Vår referanse:
2011/128796-014

Vedrørende utbetring av krysset fv 564 Rosslandsvegen / Mjåtvitmarka

Trafikkøy utgjer hinder og fare, særleg for syklande.

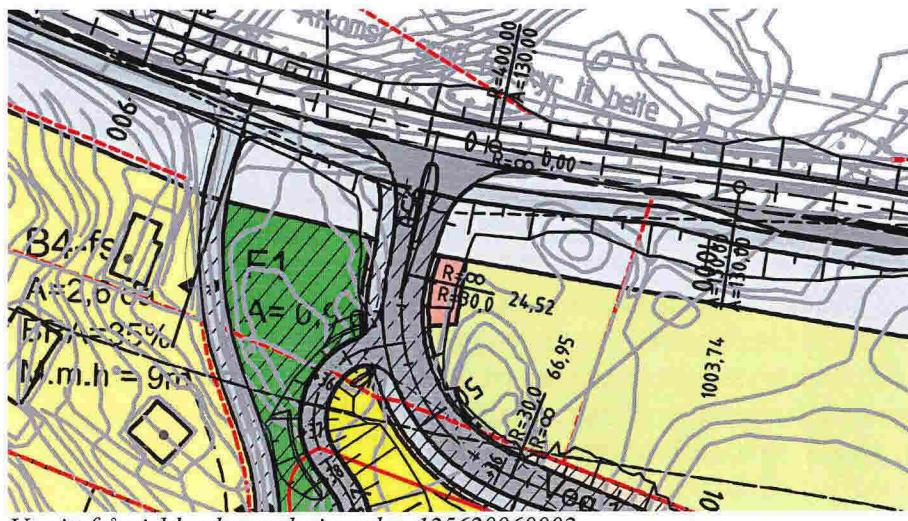
- Trafikkøya nærmast fylkesvegen ligg som eit fysisk hinder i traséen som leier gang- og sykkelvegen gjennom krysset. Den kan utgjere ein særleg fare for syklande som skal rett fram gjennom krysset og ikkje forventar å møte eit slikt hinder.

- Kryssingspunkt for gåande/syklande bør trekkast 5 meter tilbake inn mot Mjåtvæitmarka slik at ein innsvingande bil kan stoppe mellom fylkesvegen og gang- og sykkelvegen. Å trekke kryssingspunktet inn på denne måten, vil også redusere risikoien for påkøyring i samband med høgresving inn mot Mjåtvæitmarka (jamfør ovenfor) ved at køyrande som svingar inn kjem meir vinkelrett på gang- og sykkelvegen, og slik får betre sikt til kryssande gang- og sykkeltrafikk.
- Krav til minste horisontalkurveradius der gang- og sykkelvegen vert leia inn mot kryssingspunktet er 40 meter. Dei siste 5 metrane inn mot krysset bør gang- og sykkelvegen stå vinkelrett på vegen Mjåtvæitmarka for å sikre god sikt.
- Krav til utforming av trafikkøy følgjer av vår handbok 263 *Geometrisk utforming av veg- og gatekryss*. Krav til skilting framgår av handbok 046 *Planlegging og oppsetting av trafikkskilt*.
